京规自（海）供审函〔2025〕0006号

## 北京市规划和自然资源委员会海淀分局 关于海淀区蓝景丽家收储项目 HD00-1603-01、HD00-1603-03A 地块综合性商业金融服务业用地供地项目“多规合一”协同平台 审核意见的函

## 附件 1：“多规合一”协同平台反馈意见

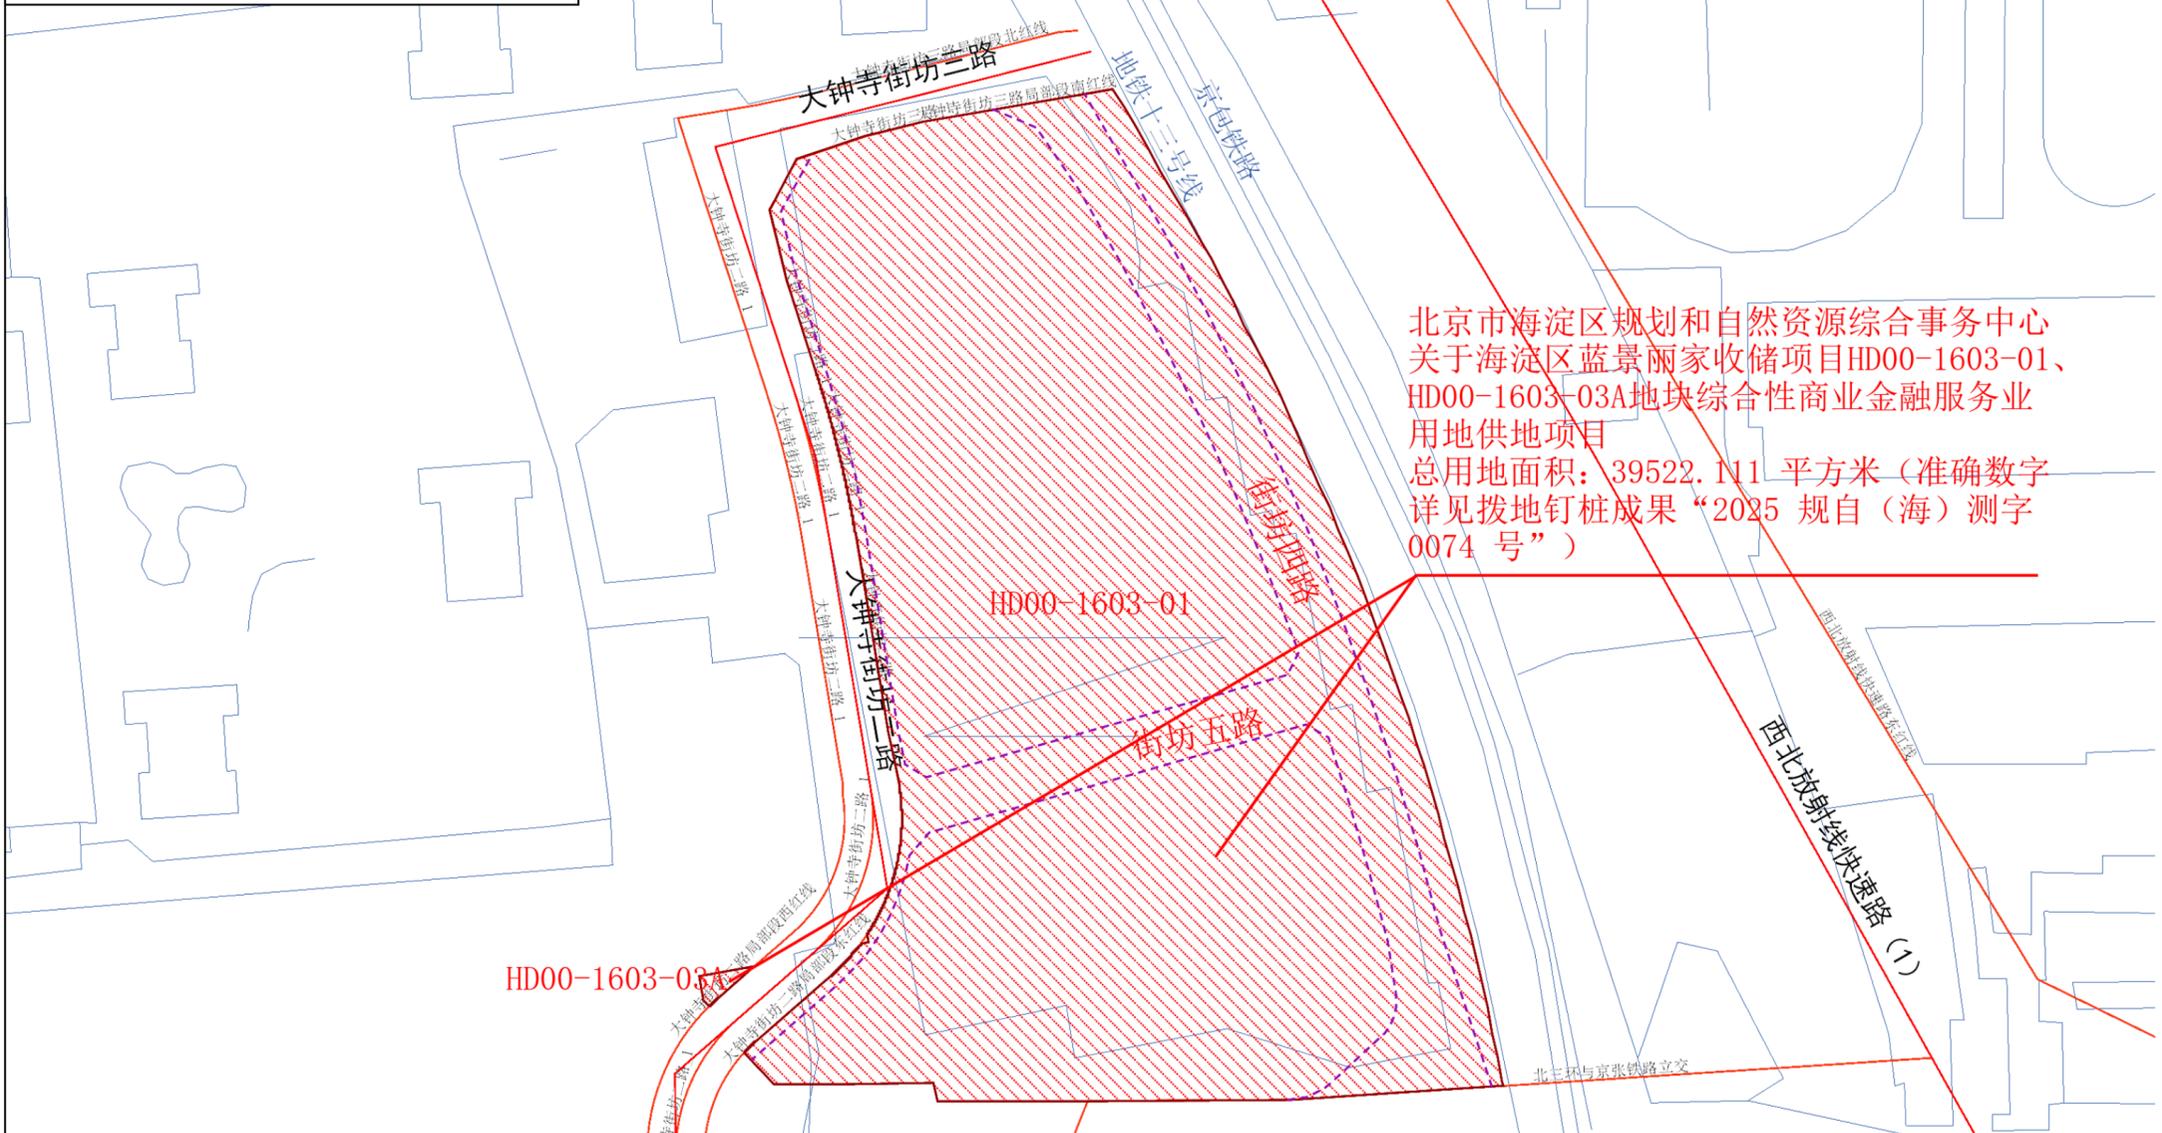
反馈部门	回复意见	回复意见说明	后续办理事项
市交通委	同意	落实交评审查意见（京交函〔2025〕872号）相关要求	交通影响评价审查（其他职权）
市发展改革委	同意	无	无后续事项
市地震局	同意	本项目位于海淀区蓝景丽家收储项目。该区域已开展了区域性地震安全性评价工作，应按照评价成果进行规划建设。本项目不需办理影响地震监测设施和地震观测环境的建设工程的许可。	无后续事项
市水务局	同意	项目应按照《北京市水务局关于海淀区蓝景丽家项目土地一级开发阶段区域水影响评价报告的审查意见》（京水务函〔2025〕153号）合理规划建设时序，与供排水设施建设做好协调、衔接，确保项目区建成后供排水安全；严格执行海绵城市建设和节水设施“三同时”要求，年径流总量控制率应满足项目所在区海绵城市专项规划及有关规范，完善相关规划内容并在后续建设中落实；严格履行水土保持主体责任，做好水土流失防治工作。	无后续事项
市文物局	同意	一、经核，本次申请用地项目暂不涉及地上不可移动文物。二、该项目临近全国重点文物保护单位觉生寺，请注意保护文物。三、依据文物法“先调查、后建设”原则，对于在第四次全国文物普查期间登记的新发现文物线索，严禁擅自拆除，相应信息请询属地文物部门。四、海淀区蓝景丽家项目（自行拆分上市地块 HD00-1603-01 及部分道路用地）于 2025 年 8 月完成考古工作，北京市考古研究院出具考古保函〔2025〕229 号，该项目考古工作已结束。五、若发现有价值遗存，应及时向属地文物部门上报。	无后续事项
市园林绿化局	同意	项目在后续设计中，要贯彻落实首都花园城市建设理念，注重生产、生活、生态空间的融合，加强绿地绿化彩化效果。	工程建设涉及城市绿地、树木批准（行政许可）
市国动办	同意	一、该项目人防工程建设应符合以下政策要求： （1）该项目人防工程位置、布局应符合《北京市人民防空办公室关于印发《人民防空地下室设计方案规划布局指导性意见》的通知》（京人防发〔2020〕105号）、《平战结合人民防空工程设计规范》（DB11/994-2013）及相关人防工程专项规划和规范标准的要求。（2）防空警报设施数量及布局应符合《北京市人民防空警报音响信号与设施建设管理规	无后续事项

<p>定》（京防办发〔1999〕62号）、《关于下发结建工程修建防空警报网点有关要求的通知》（京防办发〔1999〕63号）要求。（3）人防工程平时用途应符合《北京市人民防空工程和普通地下室安全使用管理办法》要求。</p> <p>二、核算基数：</p> <p>1、HD00-1603-01地块，B4综合性商业金融服务用地，建筑规模约96656.065平方米，容积率2.45。</p> <p>2、HD00-1603-03A地块，B4综合性商业金融服务用地，建筑规模约155.44平方米，容积率2.2。</p> <p>三、基于上述指标计算，对区域内人防应建指标进行规划。</p> <p>1、HD00-1603-01地块，该项目应配建人防工程建筑面积总计不小于10632.17平方米。其中：其中配建不少于6000平方米二等人员掩蔽场所，抗力等级不小于甲5级；其余面积可配建配套工程，抗力级别不小于甲6级。</p> <p>2、HD00-1603-03A地块，该项目应配建人防工程建筑面积总计不小于17.1平方米。该地块人防面积较小，且与规自沟通，该地块建设指标整体统筹至HD00-1603-01地块中，因此该地块人防指标也统筹至HD00-1603-01地块落实。</p> <p>3、HD00-1603-01地块设置人防警报器（服务半径不大于500米），音响覆盖率100%。</p> <p>4、人员掩蔽工程服务半径不大于200米。</p> <p>四、如该项目涉及推送的规划指标（人防工程计算基数）调整、地下空间单独开发建设等情况，则配建指标及功能应在办理后续人防工程手续时另行征求国动部门意见。上述指标及功能要求最终以国动部门审定意见为准。</p>	
区教委	同意	无	无后续事项
区生态环境局	同意	<p>核实所属地块内是否存在过加油站、有色金属冶炼、石油加工、化工、焦化、电镀、制革等行业生产经营活动，以及是否从事过危险废物贮存、利用、处置活动的项目，如存在上述情形，则均应按照《中华人民共和国土壤污染防治法》第五十九条和《北京市土壤污染防治条例》第三十六条的相关规定供地前完成土壤污染状况调查工作。土壤污染状况调查期间，禁止开工建设。</p>	无后续事项

安全海淀分局	同意该项目许可	<p>该项目在办理建设工程规划许可证时，同步办理涉及国家安全事项的建设项目审查手续，落实安全防范措施，签订《维护国家安全责任书》及相关法律义务告知书。</p>	无后续事项
市住建委	无意见	无	无
